Überprüfung UVV Feuerwehrgerätehäuser

FW Gerätehaus: Oberwinter

Abbildung 1: Auszug aus Google Maps, Lage des Gerätehauses

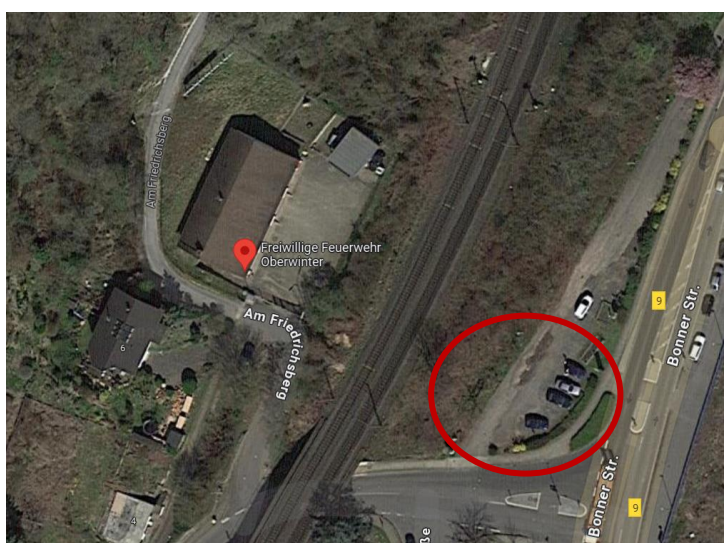
Das Gerätehaus der Feuerwehr Oberwinter liegt am Friedrichsberg 7. Auf dem öffentlichen Parkplatz an der B 9 sind 12 Parkplätze für die Feuerwehr markiert (siehe Abbildung 1, rote Umrandung). Fußläufig erreichen die insgesamt 27 Mitglieder das ca. 120 m entfernte Feuerwehrhaus. Auf dem Außengelände befindet sich ein Carport mit einem Anhängerstellplatz. Insgesamt bietet das Gerätehaus Platz für 4 Fahrzeuge.

Zurzeit befinden sich die Stellplätze auf einem öffentlichen Parkplatz 120 m entfernt. Der Weg ist abschüssig und stellt eine Unfallgefahr dar. Daher sind die Parkplätze in ausreichender Anzahl auf dem Gelände der Feuerwehr zu errichten.
